Hørings svar

Hørings svar Egholmlinjen

Indledende bemærkninger

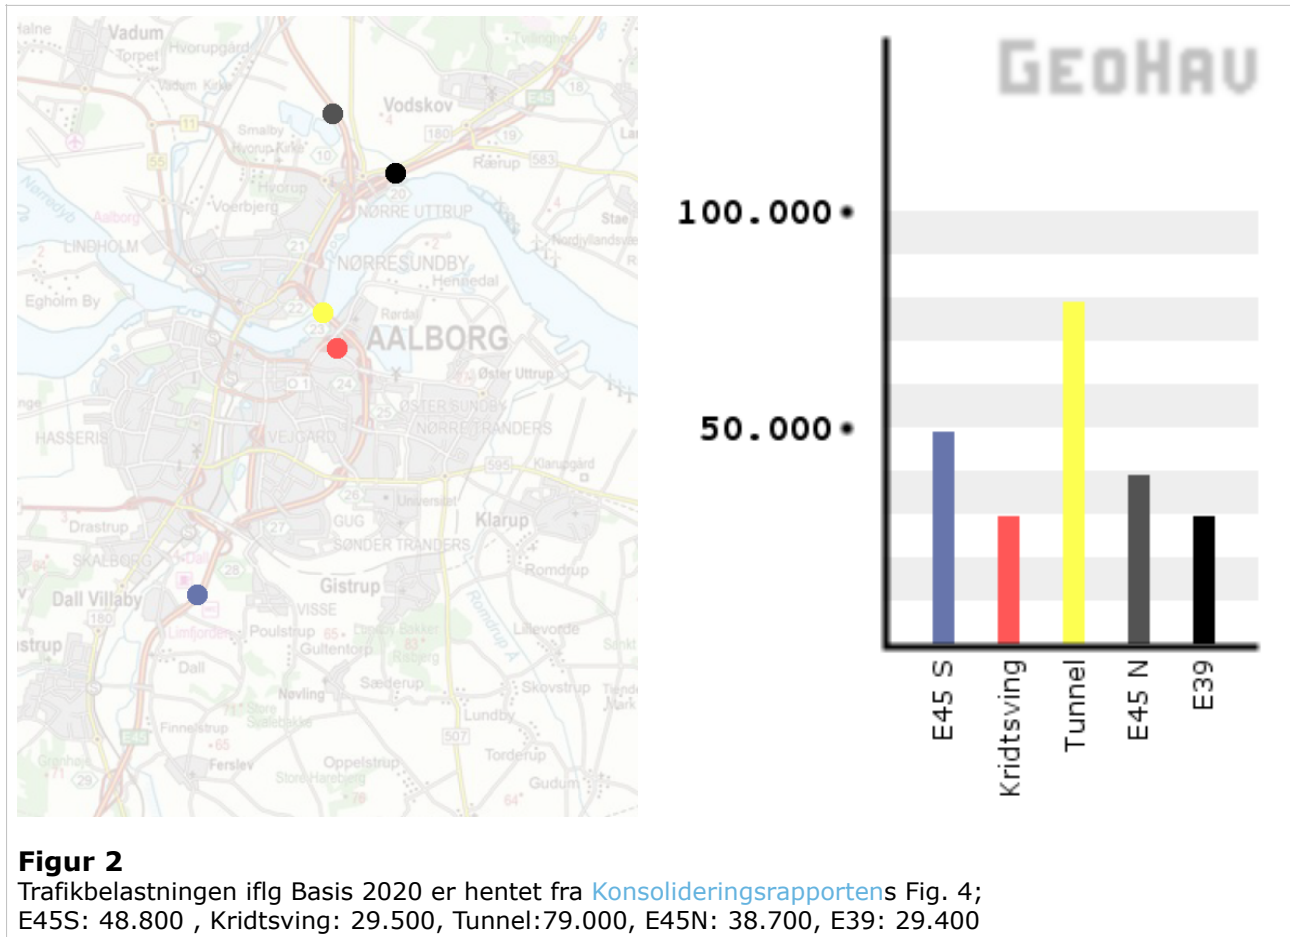
GeoHav bemærker at øen Egholm ikke er udpeget som kulturmiljø trods at kysterne omkring Egholm er udpeget til særligt værdifulde landskaber⁴. Ligeledes bemærkes at Fredningsplanen i 1985 blev afløst⁵ af natur- og landskabspolitikken og regionplanen. Således mistænkes det at friholdelsen (figur 1) af af det østlige Egholm fra særligt værdifulde landskaber ikke er en tilfældighed?

Kortet er hentet fra Aalborg Kommuneplan til illustration af linjen, som identificerer *særligt værdifulde landskaber*. Det bemærkes at den gennemskærer Egholm således korridoren benævnt i adskillige lokalplaner friholdes.

Figur 3

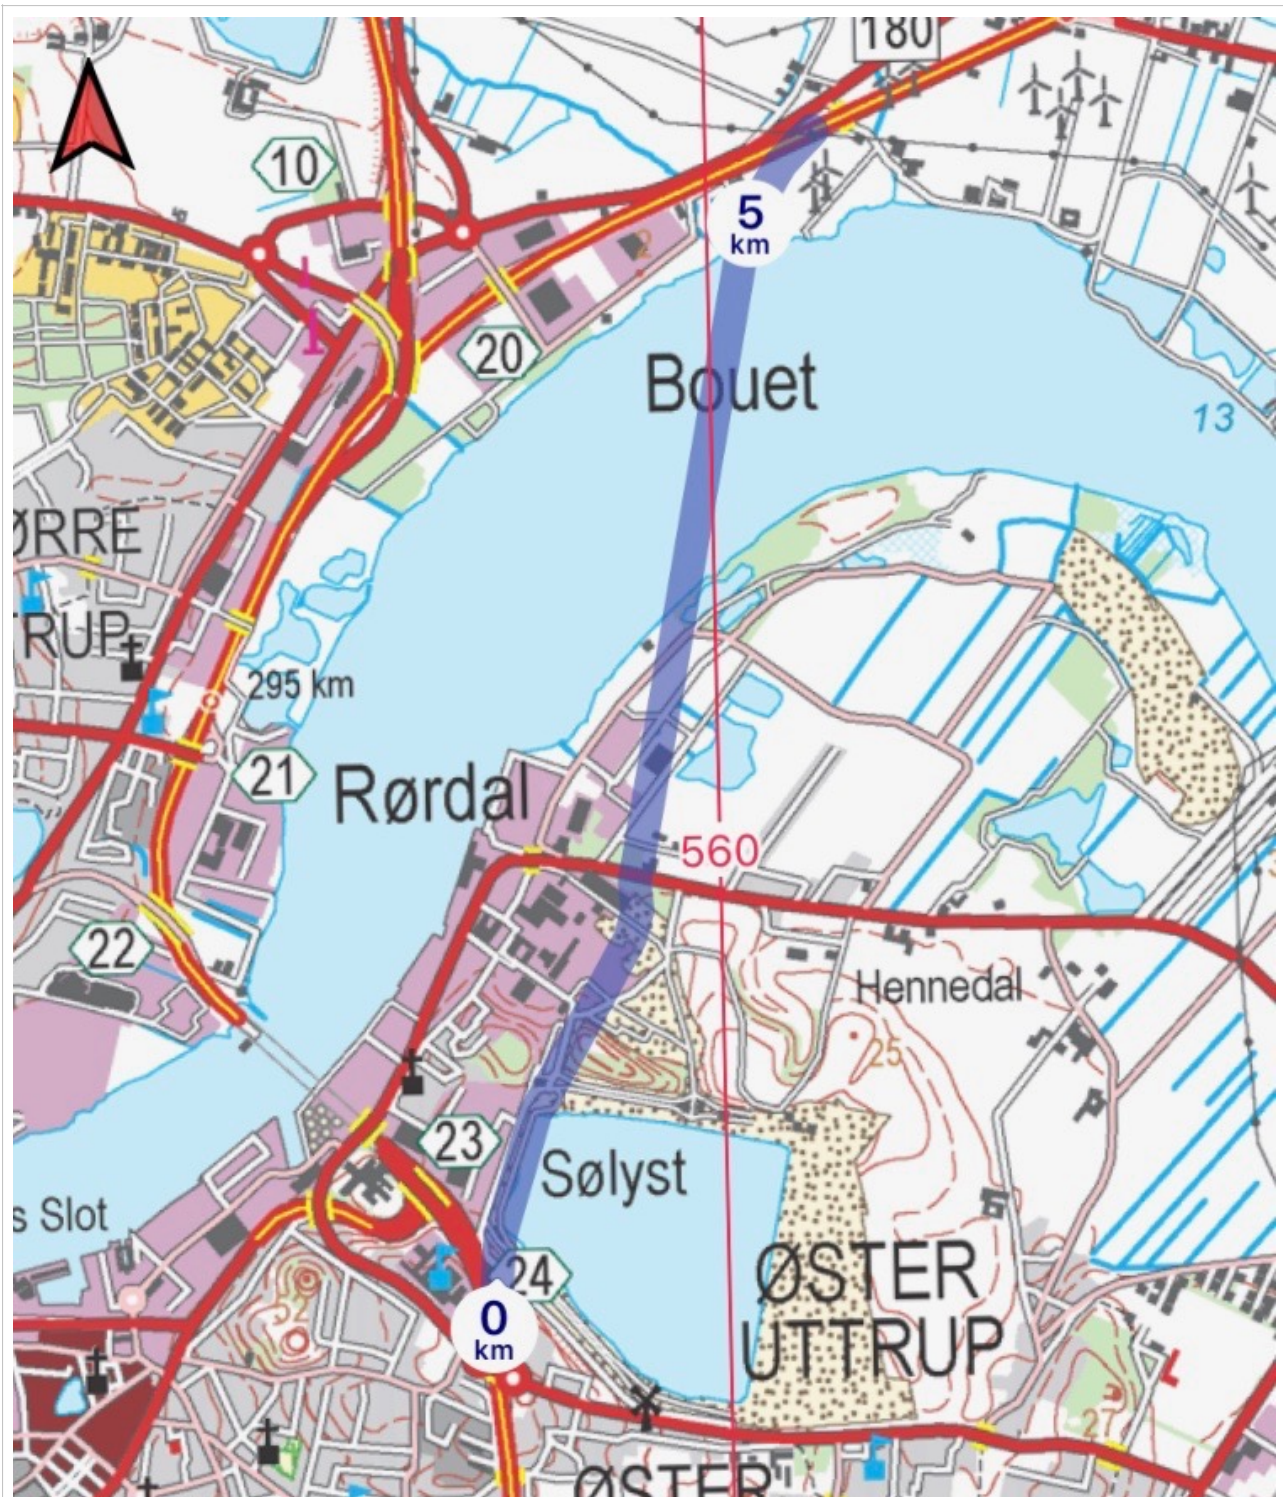
Mellem Øster Uttrup Vej og sammenfletningen Kridtsvinget grænser E45 op til Aalborg Portlands råstofgraveområde. Ved at benytte den eksisterende terrænsænkning i Kridtgraven kan en ny E45 linjeføres knap 6 km i boret tunnel under Rørdal til tilslutning E45 vest for Bouet som vist i figur 3. I det følgende benævnes denne linjeføring Rørdal-linjen.

Den tunnelførte del af linjeføringen vil overlape med den endnu ikke udnyttede del af råstofgraveområdet nordvest for Hennedal. Dette overlap kan kompenseres ved, som ved overvejelserne³⁹ om en boret tunnel i den oprindelige VVM 2011, at lade Aalborg Portland aftage det opgravede materiale, som forventes at bestå af kridt og kalk.

Figur 4

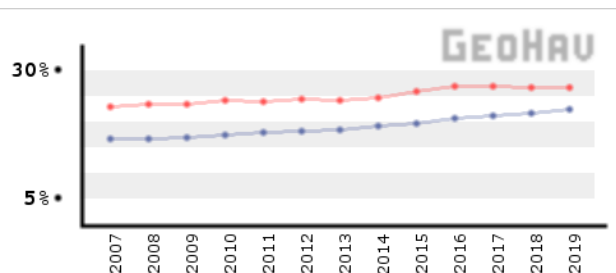
Jvf. figur 2 er belastningen i Limfjordstunnelen højere end den samlede på E45S og Kridtsvinget. Samme gør sig gældende for den samlede belastning på E45N og E39. Belastningen af pendlere vurderes at være stabil, som påvist i figur 4. GeoHav udpeger følgende faktorer som kerneproblematikken i den nuværende belastning af Limfjordstunnelen.

Bilag 1

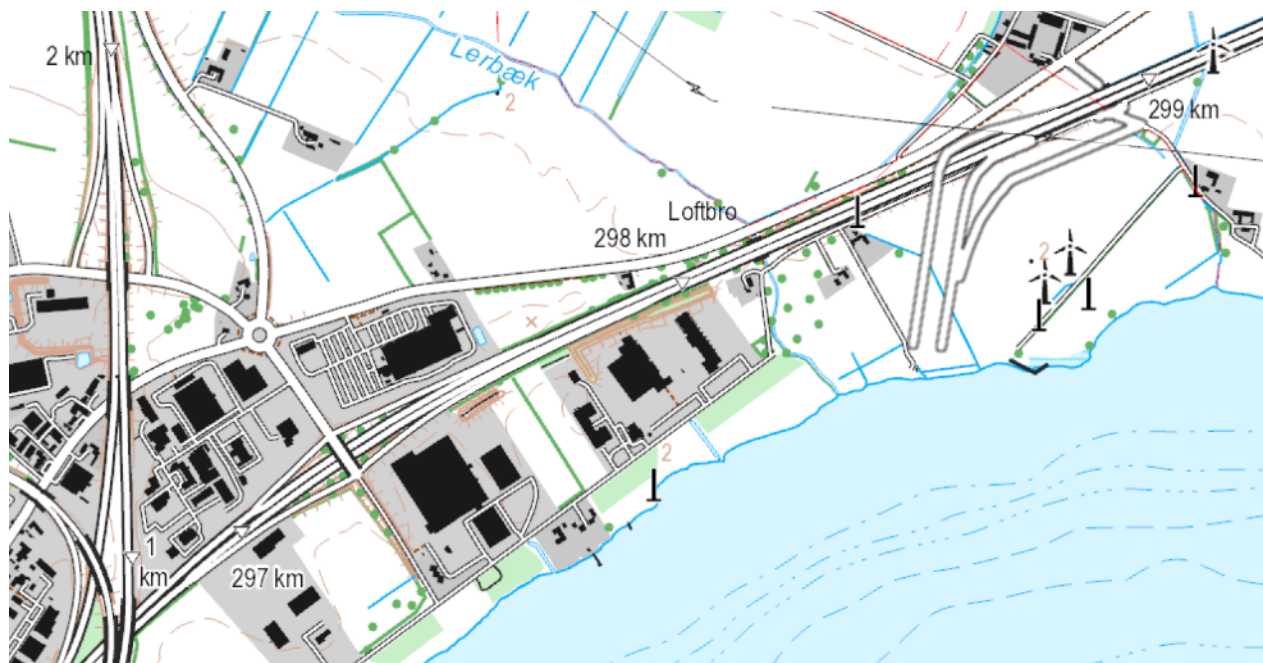
GeoHav's forslag til kobling mellem E45 og Rørdal-linjen ved Bouet.

Sydgående trafik kan dreje fra til Rørdal-linjen. Nordgående trafik på Rørdal-linjen bliver ledt ud på E45 med mulighed for afkørsel via landevej til Bouet.

Bilag 2

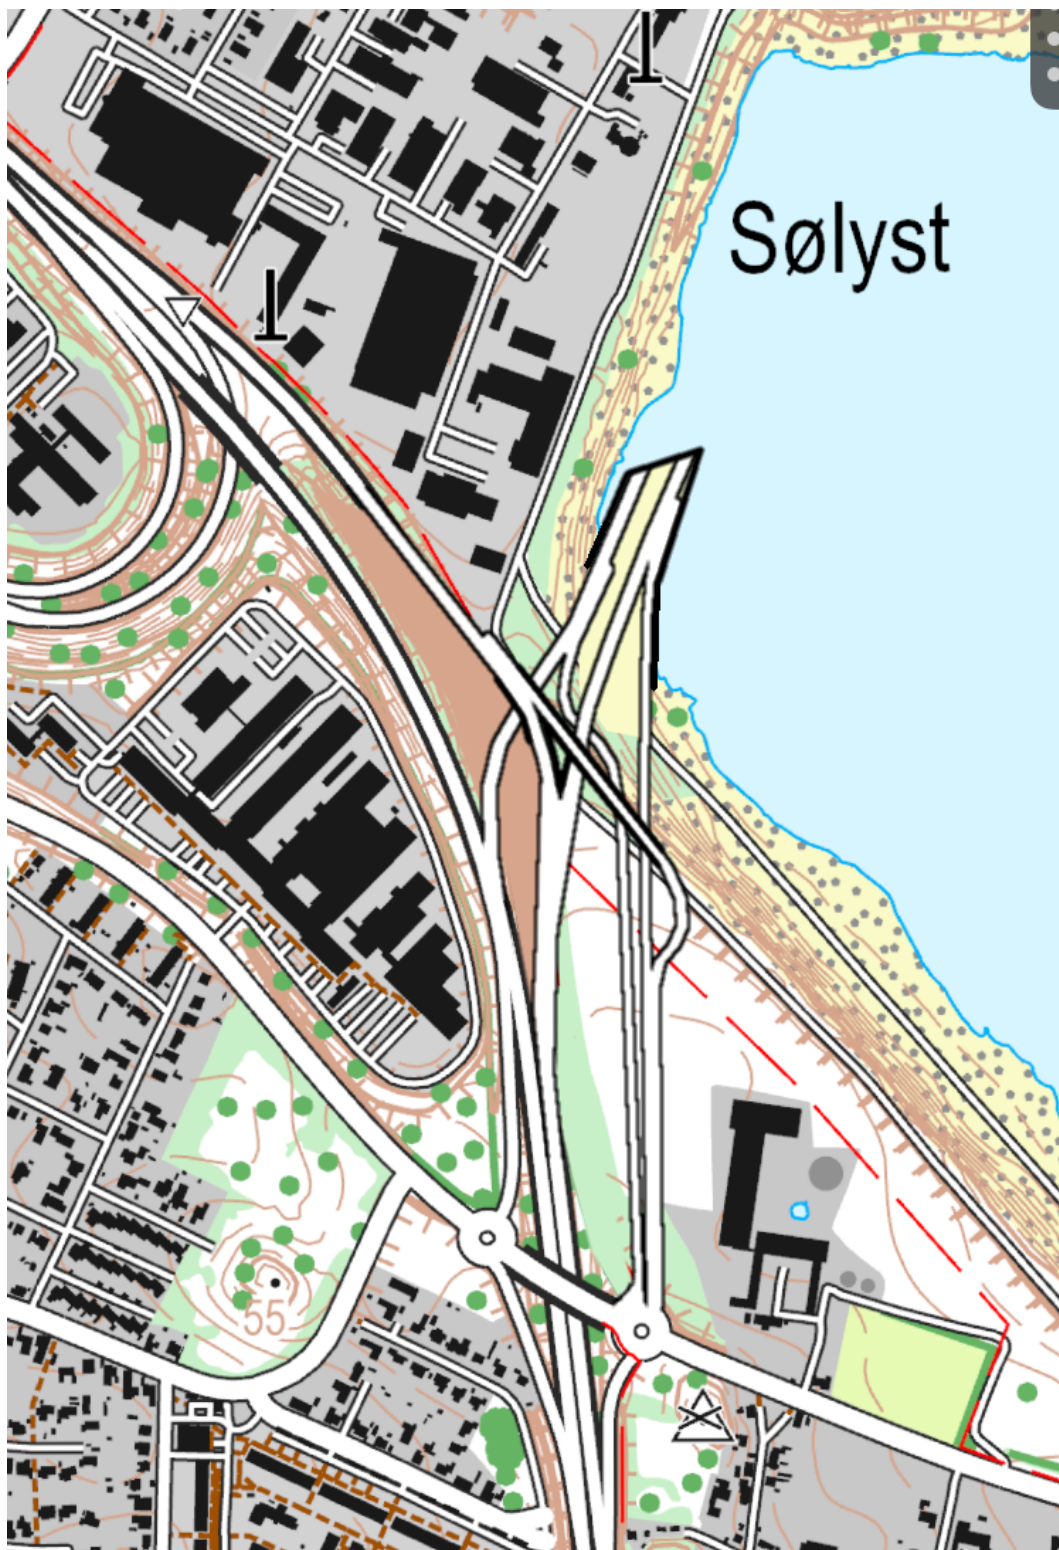
GeoHav's forslag til kobling mellem E45 og Rørdal-linjen ved Øster Uttrup Vej.

Bilag 3

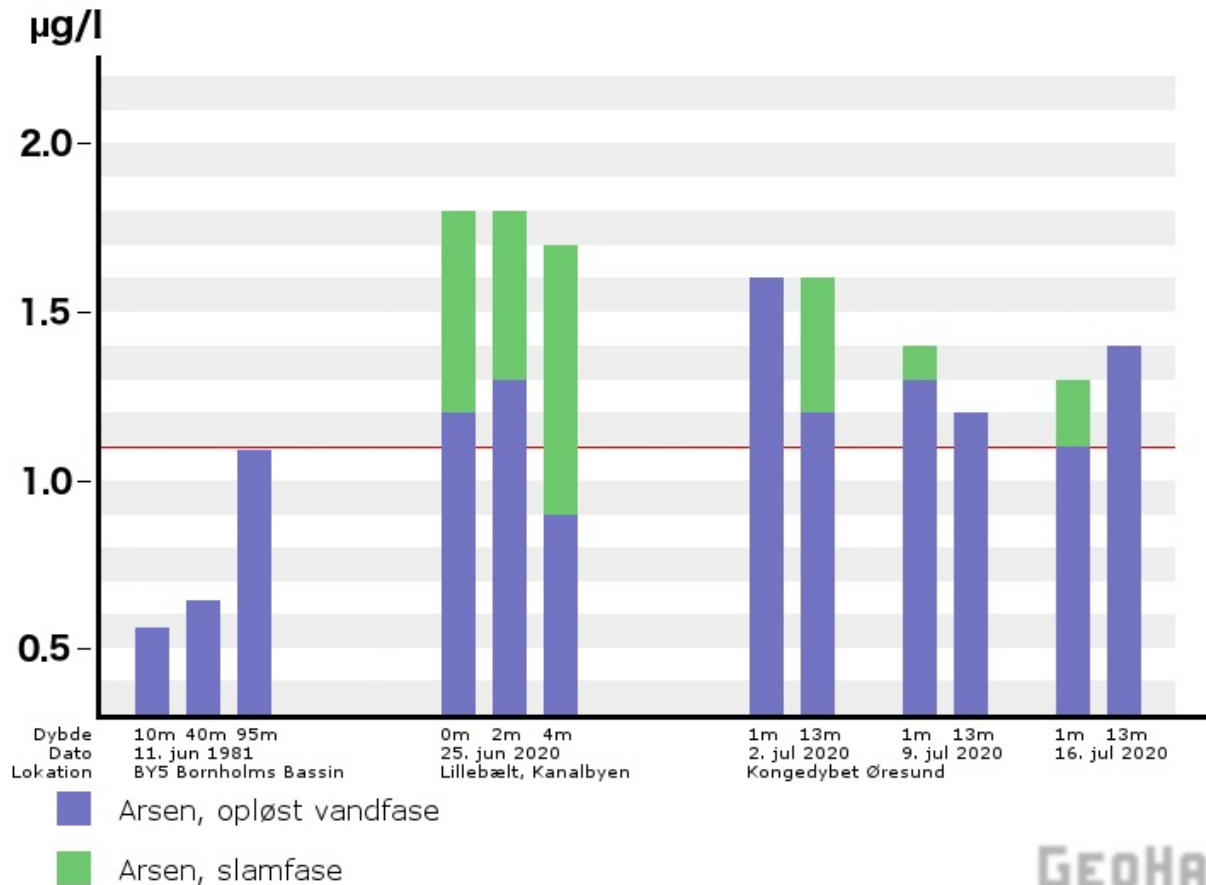
Grundvand har i Danmark varierende koncentrationer af Arsen. Målinger⁷ påviste sommeren 2020 koncentrationer for Arsen i opløst marin fase over MKK(maks)⁸, hvorfor enhver udledning til slutrecipient skal forudsættes af overholdelse af MKK(maks) gennem prøvetagning⁹ ved enhver ændring i faktorer, som kan forårsage ændring i recipientens kemiske tilstand. GeoHav påpeger at en udledning implicit ikke kan accepteres, såfremt MKK(maks) er overskredet i recipienten.
